RECOMENDAÇÕES PARA EVOLUÇÃO DA PROPOSTA

ANÁLISE ESTRUTURAL PERGOLADO

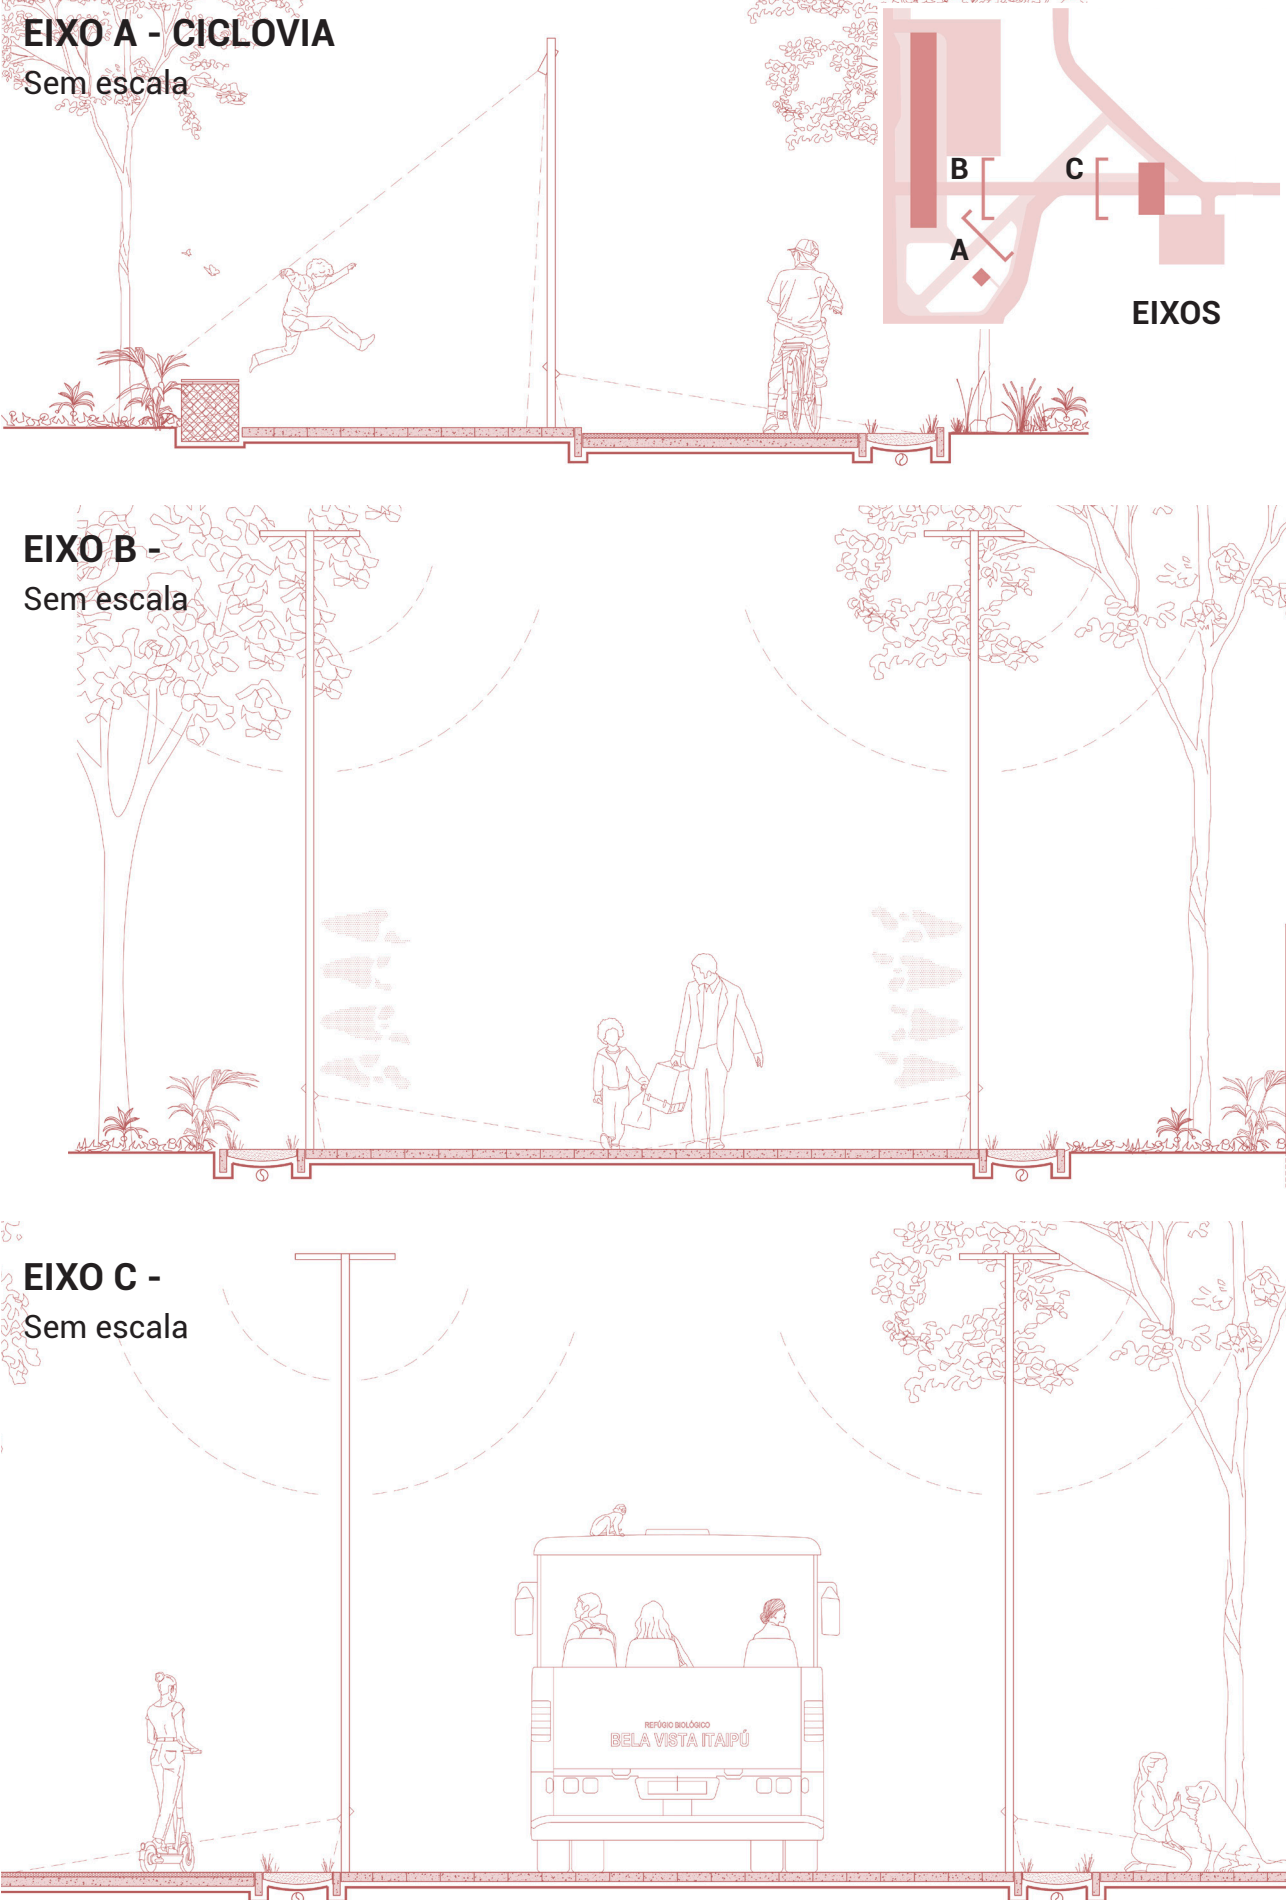
13. O sistema construtivo da cobertura anexa à Casa do Sol e Lua deve ter maior detalhamento quanto à estabilidade estrutural.

A estrutura do Pergolado é composta por um plano de tubos metálicos retangulares (100x60mm) organizados em um grid de 2,40x2,40m e sustentado por 24 pilares metálicos de seção quadrada (60x60mm). Os esforços incidentes são absorvidos por contraventamentos em X no plano da cobertura e 3 apoios tipo "tripe" que atuam como pontos de ancoragem.

Para validação estrutural do Pergolado proposto, conduziu-se uma análise em elementos finitos considerando-se as cargas de arrasto devido à ação do vento e as cargas gravitacionais geradas pelo peso próprio da estrutura, além de uma estimativa de eventuais cargas acidentais e de utilização. Pelas imagens, é possível observar o comportamento adequado da estrutura tanto pelos esforços quanto pelas deformações proporcionais.

PLANTA E CORTE TÍPICO- CASA DO SOL E LUA
Escala 1:200

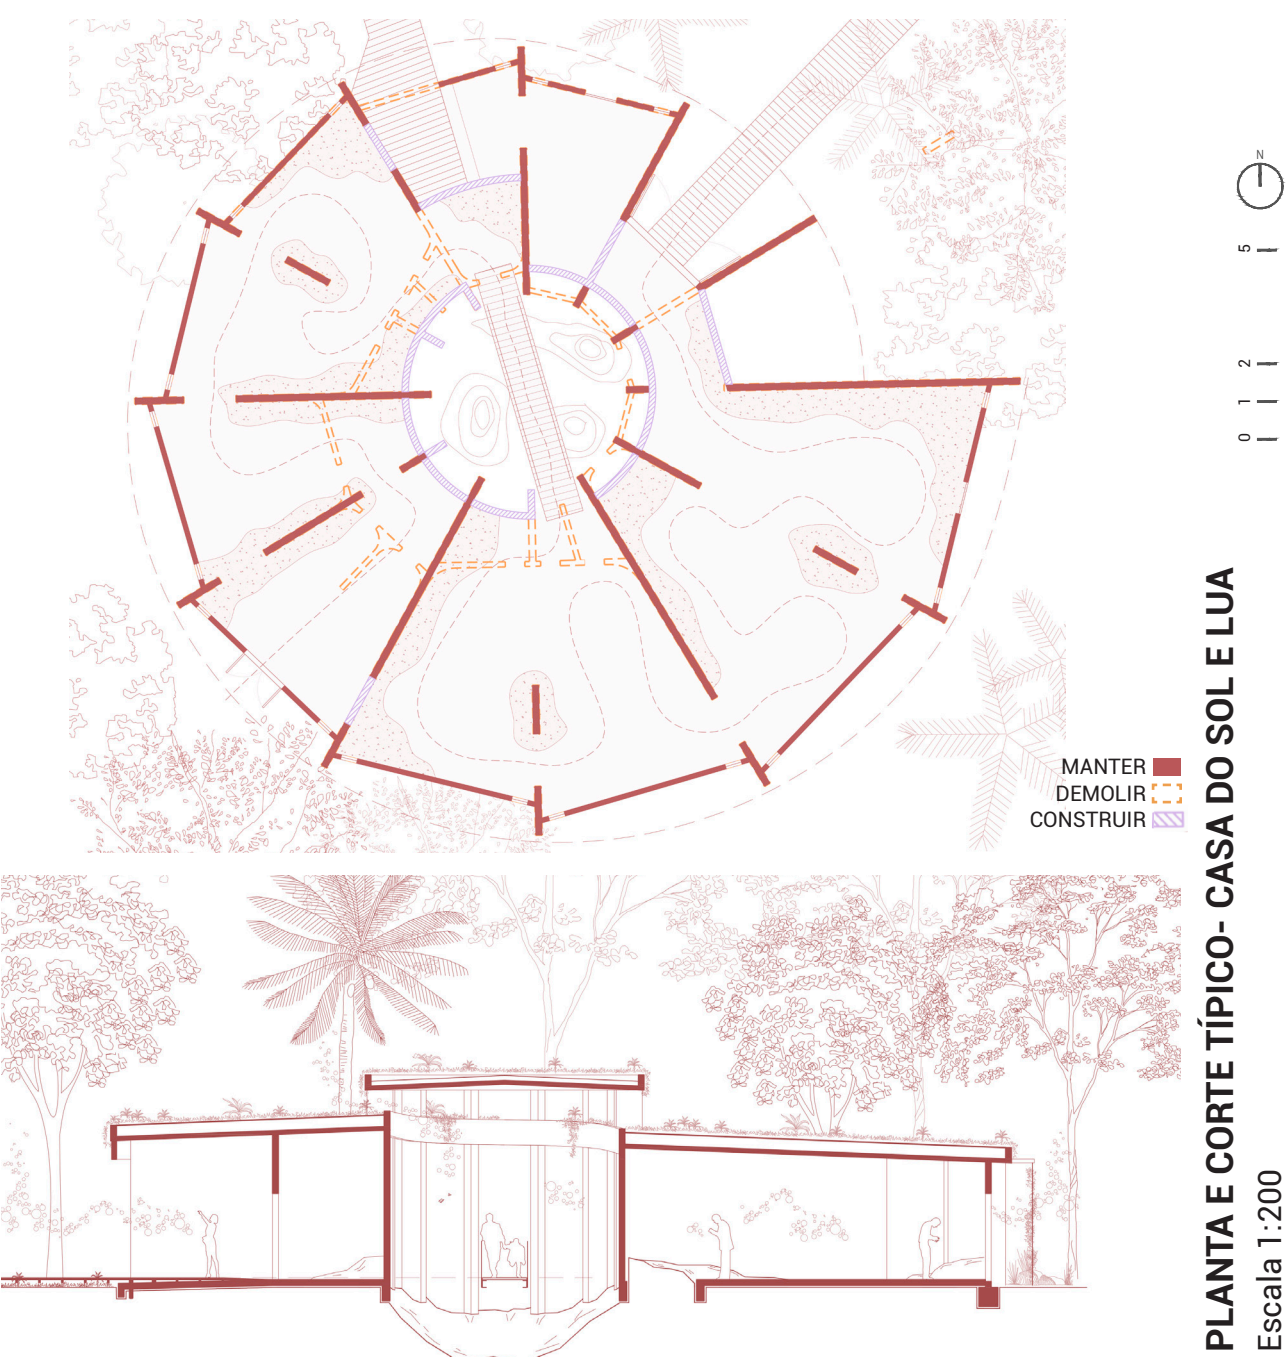
12. A torre poderia complementar inserção de aberturas intermediárias em seu perímetro.

Além das 3 aberturas verticais que conceituam a proposta arquitetônica da Torre (água, terra e itaipu), foram adicionados rasgos horizontais que permitem o enquadramento do horizonte em 360° (ver imagens 7, 11, 15 e 21).
